大飯発電所原子炉施設保安規定変更認可申請書

大飯発電所 原子炉施設保安規定

大山生竹テフラの噴出規模見直しに伴う変更について

高浜3, 4号炉 大飯3, 4号炉 原子炉施設保安規定変更認可申請について

電源車の移動場所変更について（高浜3，4号炉）

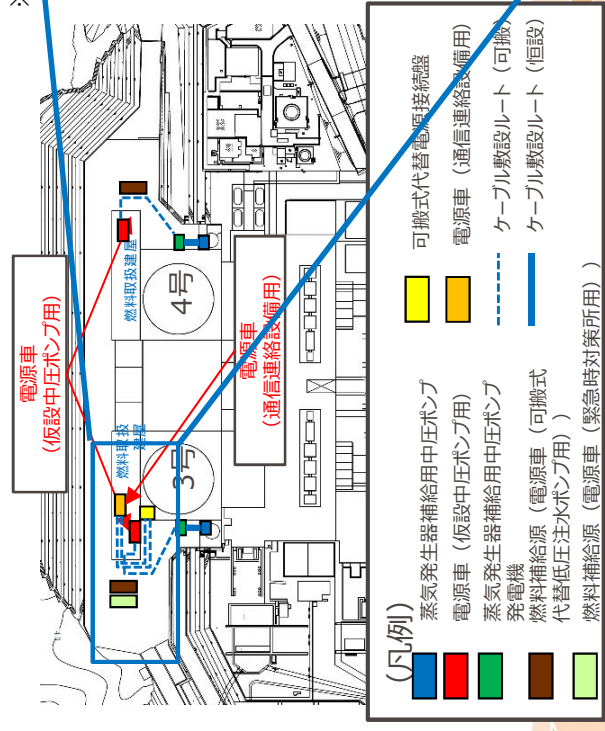
- (1) 電源車（通信連絡設備（緊急時対策所を含む）の準備作業）の準備作業
 電源車（通信連絡設備（緊急時対策所を含む）の準備作業について、電源車の配置場所をタービン建屋からより頑健な燃料取扱建屋に変更する。
 - (2) 燃料源としての電源車（緊急時対策所用）の建屋近傍への移動
 燃料源としての電源車（緊急時対策所用）の建屋近傍への移動に伴い、タービン建屋近傍から燃料取扱建屋近傍に移動場所を変更する。
- <電源車（通信連絡設備（緊急時対策所を含む）の例>

火山影響等発生時における通信連絡について、降下火砕物の影響を受けない有線系の設備を複数手段確保することにより機能を確保する。ディーゼル発電機の機能が喪失した場合には、1号炉および2号炉については、燃料取扱建屋内に配置した電源車※2から、3号炉および4号炉については、燃料取扱建屋内に配置した電源車※4からそれぞれ給電する。

電源車の移動場所変更について（大飯3，4号炉）

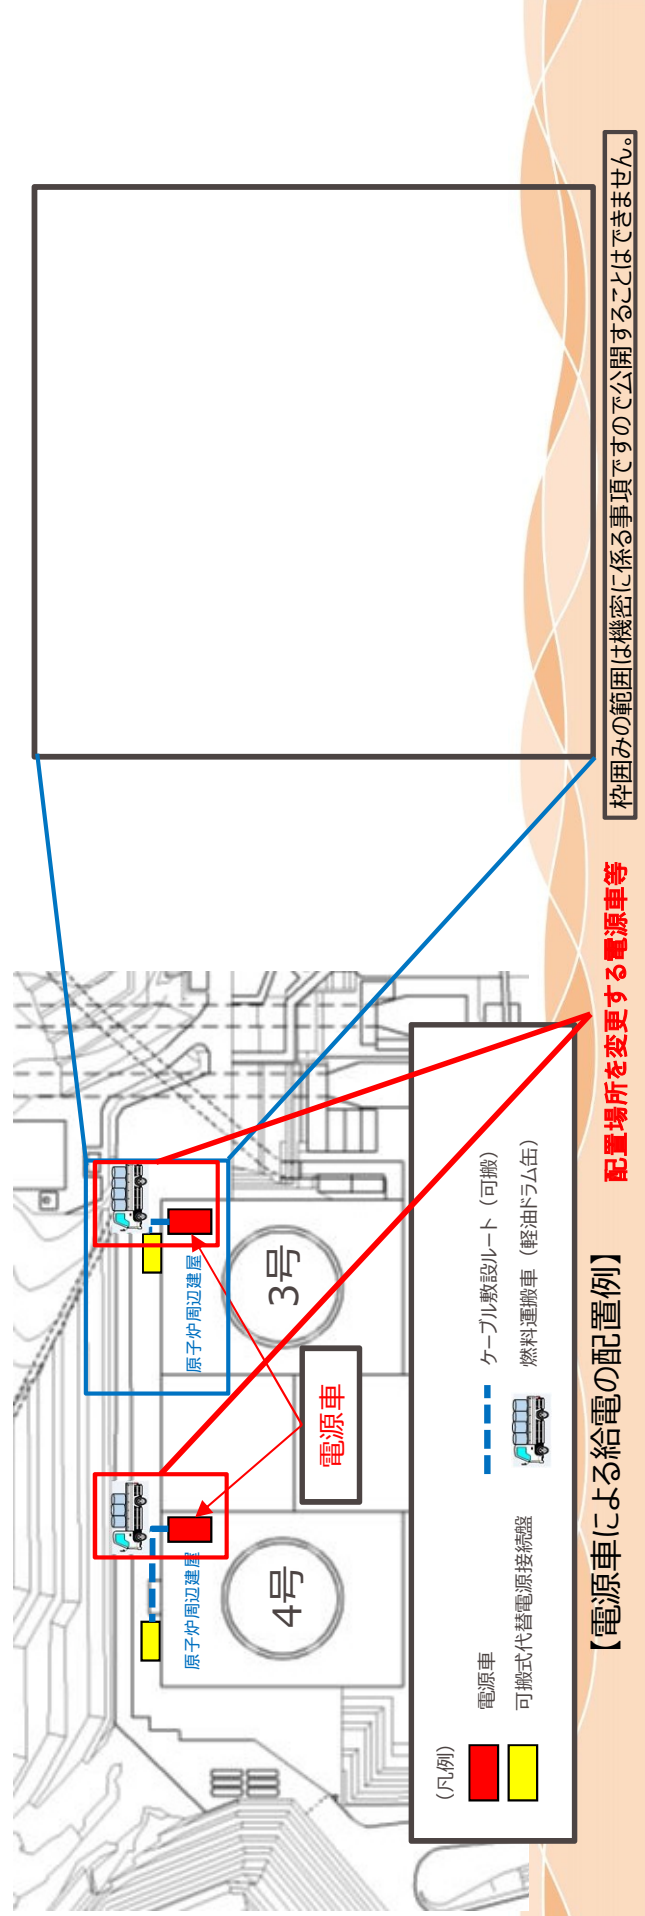
- (1) SG補給用仮設中圧ポンプ（通信連絡設備と兼用）への給電用電源車の準備作業
SG補給用仮設中圧ポンプ及び通信連絡設備への給電用電源車の準備作業について、電源車の配置場所をタービン建屋からより頑健な原子炉周辺建屋に変更する。
- (2) 軽油ドラム缶（燃料運搬車）の建屋近傍への移動
軽油ドラム缶を積載した燃料運搬車の建屋近傍への移動について、(1)の電源車の配置場所変更に伴い、タービン建屋近傍から原子炉周辺建屋近傍に移動場所を変更する。

変更前	変更後
<p>g. 蒸気発生器補給用仮設中圧ポンプ（電動）を用いた炉心の著しい損傷を防止するための対策 火山影響等発生時において、外部電源喪失およびディーゼル発電機が機能喪失し、かつタービン動補助給水ポンプが機能喪失した場合は、蒸気発生器補給用仮設中圧ポンプ（電動）を使用し、蒸気発生器2次側による1次冷却系の冷却を行う。 (a) 蒸気発生器補給用仮設中圧ポンプ（電動）の準備作業 各課（室）長は、電源車を降下火砕物の影響を受けることのない3号および4号炉タービン建屋内へ移動し、準備作業を行う。</p>	<p>g. 蒸気発生器補給用仮設中圧ポンプ（電動）を用いた炉心の著しい損傷を防止するための対策 火山影響等発生時において、外部電源喪失およびディーゼル発電機が機能喪失し、かつタービン動補助給水ポンプが機能喪失した場合は、蒸気発生器補給用仮設中圧ポンプ（電動）を使用し、蒸気発生器2次側による1次冷却系の冷却を行う。 (a) 蒸気発生器補給用仮設中圧ポンプ（電動）の準備作業 各課（室）長は、電源車を降下火砕物の影響を受けることのない3号炉および4号炉原子炉周辺建屋内へ移動し、準備作業を行う。</p>

高浜 3・4号炉における電源車からの給電の成立性について

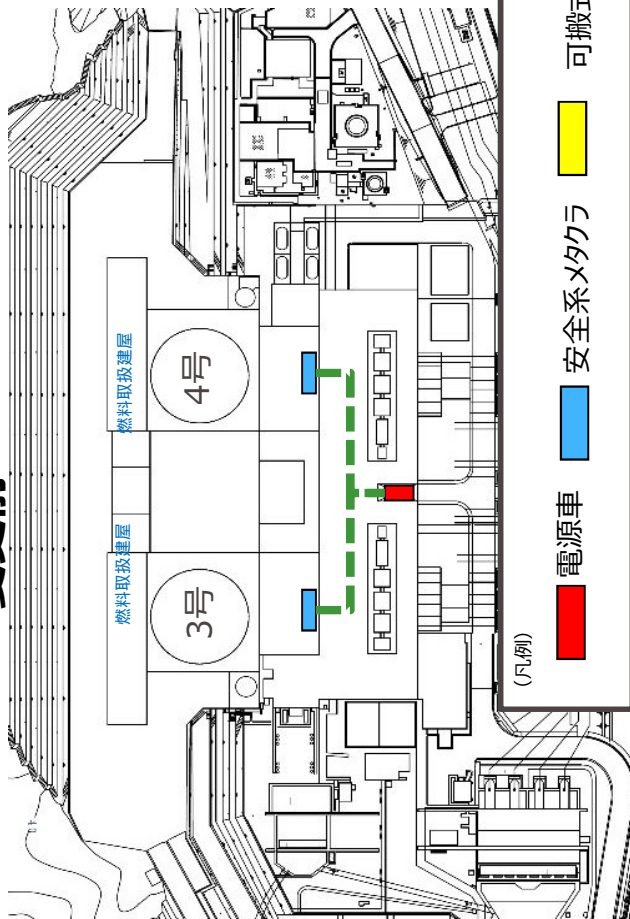
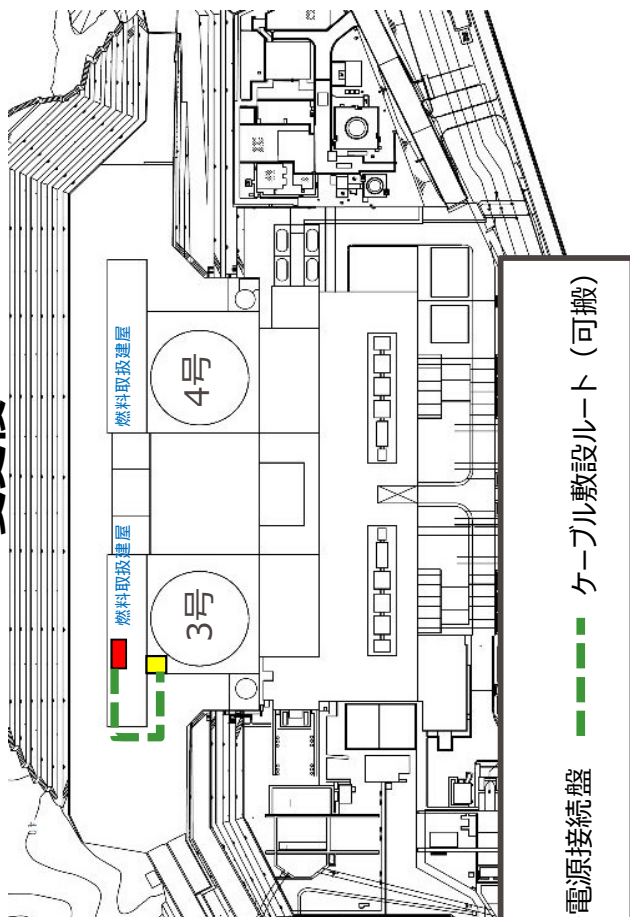
- 電源車による通信連絡設備への給電は、電源車設置場所の変更に伴い下図のとおり作業場所が変更となった。
- ケーブルの敷設距離が既認可と比べて短くなったことから、要員数が4名から2名に減少したものの、作業は既認可から10分増加の70分以内で完了することを確認済み。

大飯3・4号炉における蒸気発生器補給用仮設中圧ポンプ（電動）および 電源車の準備作業の成立性について(1/2)

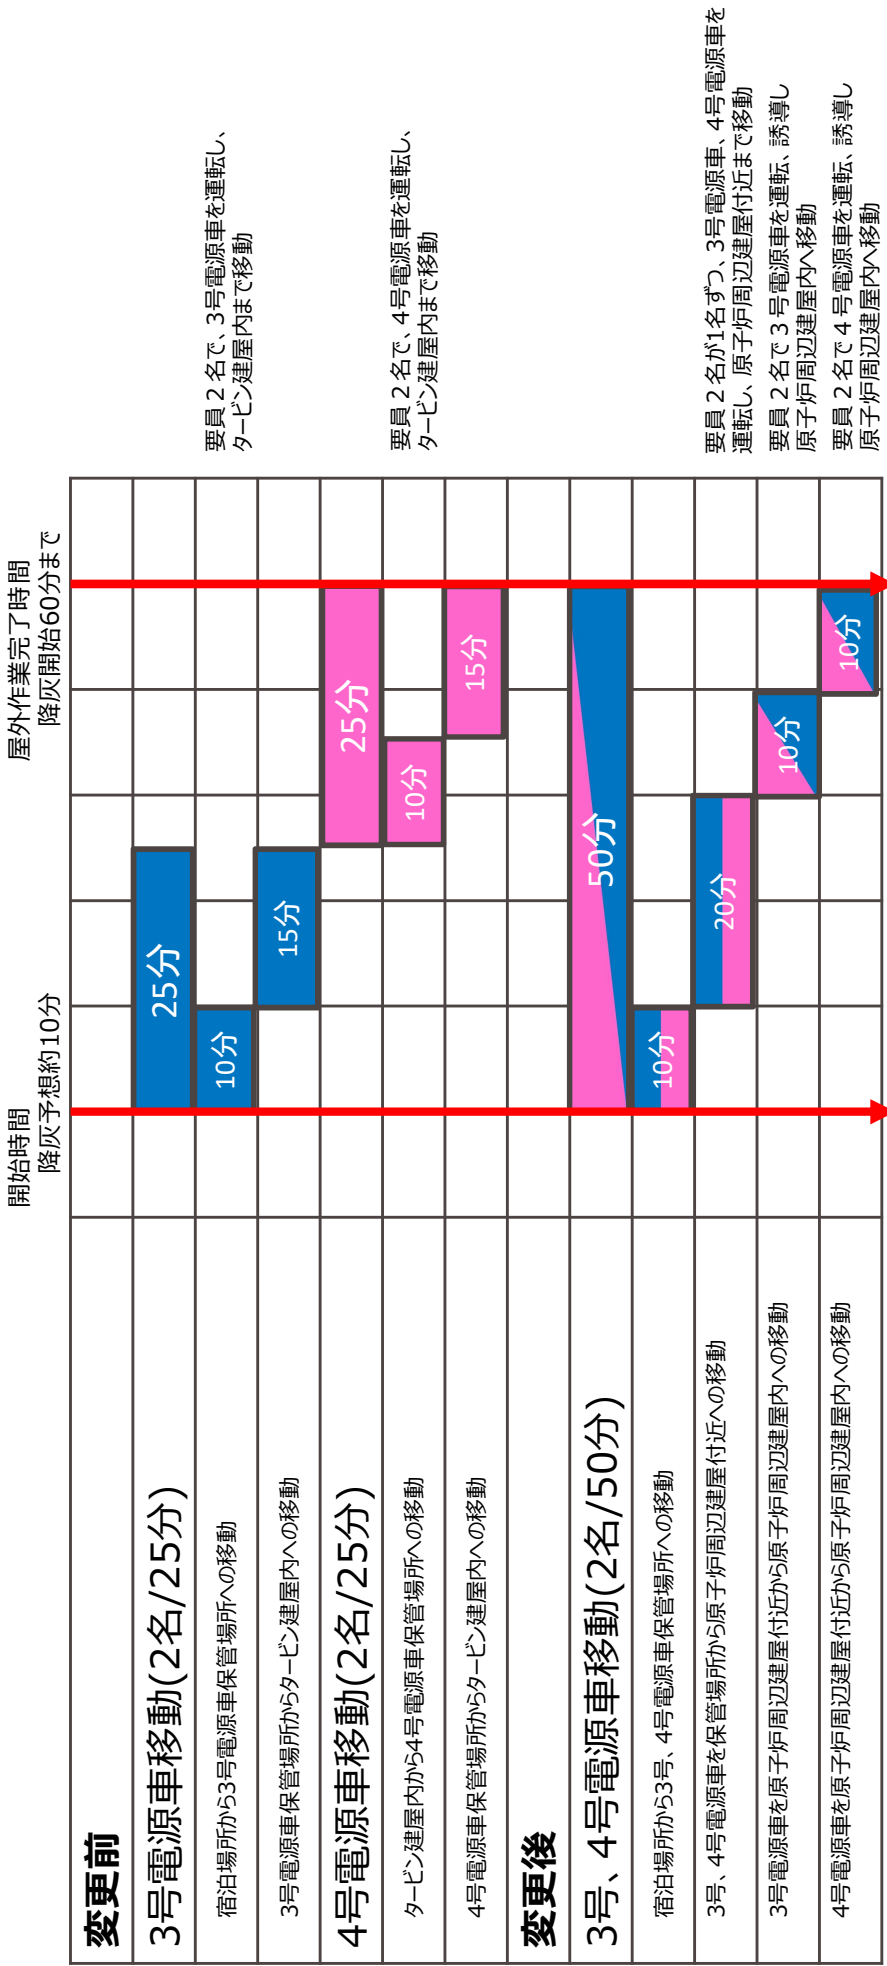
○電源車の設置場所変更に伴い電源車の移動距離は既認可と比べて長くなった（次頁参照）が、従前は3号で実施して
から4号実施としていた手順のうち一部（電源車の移動）を並行実施とすることで、50分以内に完了することを確認済み。

大飯3・4号炉における蒸気発生器補給用仮設中圧ポンプ（電動）および 電源車の準備作業の成立性について(2/2)

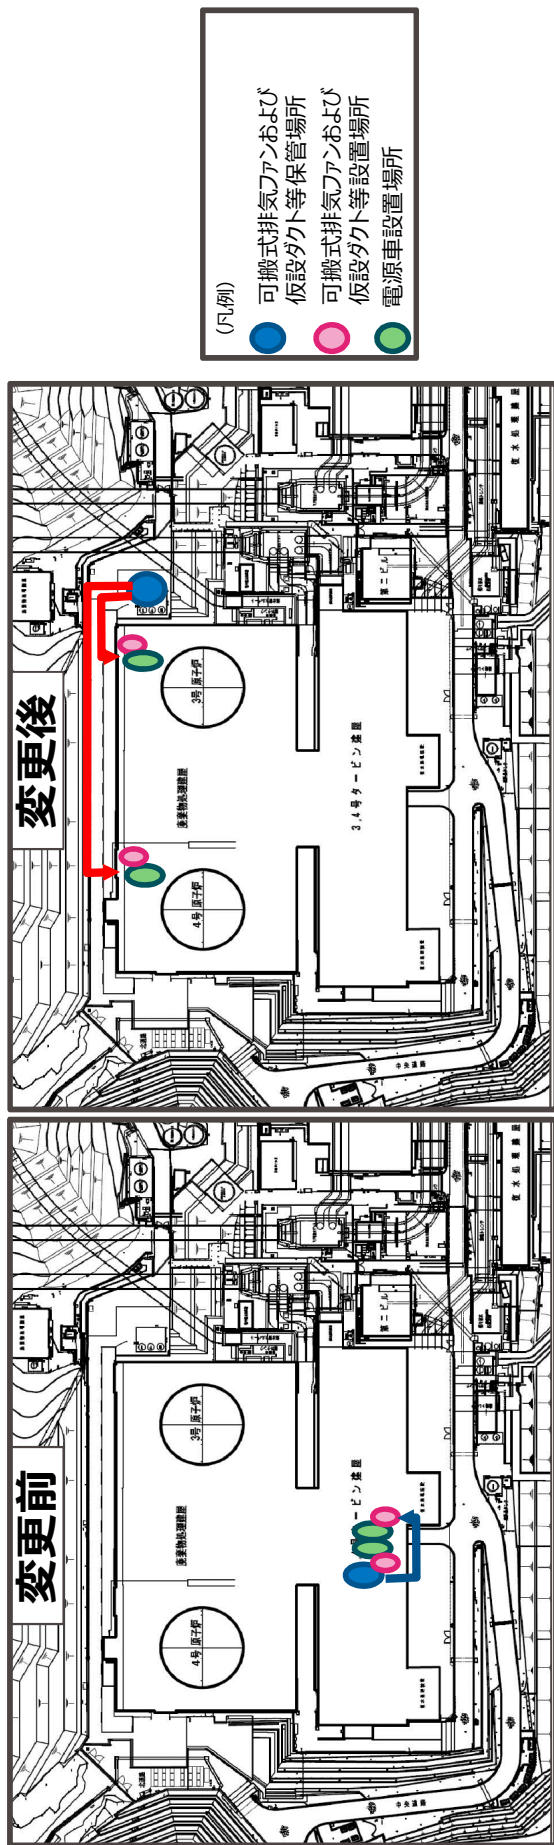
○電源車の設置場所変更に伴い電源車の移動距離は既認可と比べて長くなったが、従前は3号で実施してから4号実施としていた手順のうち一部（電源車の移動）を並行実施とすることで、50分以内に完了することを確認済み。

図1 改良型フィルタのラビリンス板取付け状況

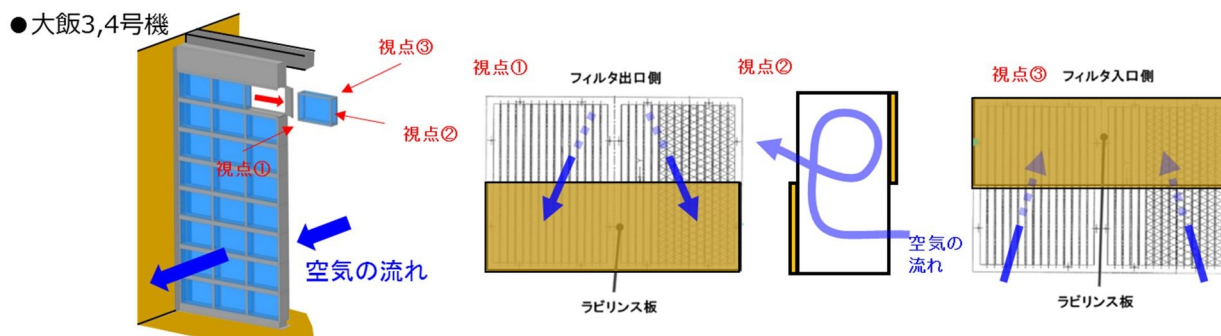
以前の改良型フィルタは、強制的に流れの乱れを発生させることにより、流入する火山灰による「はたき落とし効果」を期待し、フィルタ入口と出口を互い違いに半分塞ぐラビリンス板を取付ける設計であった。(図1参照)

このラビリンス板があると、フィルタの表面積が半分になり、フィルタ流速が2倍速くなることから、ラビリンス板を外してフィルタ試験を実施した結果、閉塞時間の改善に有効であることが確認できた。(表1参照)
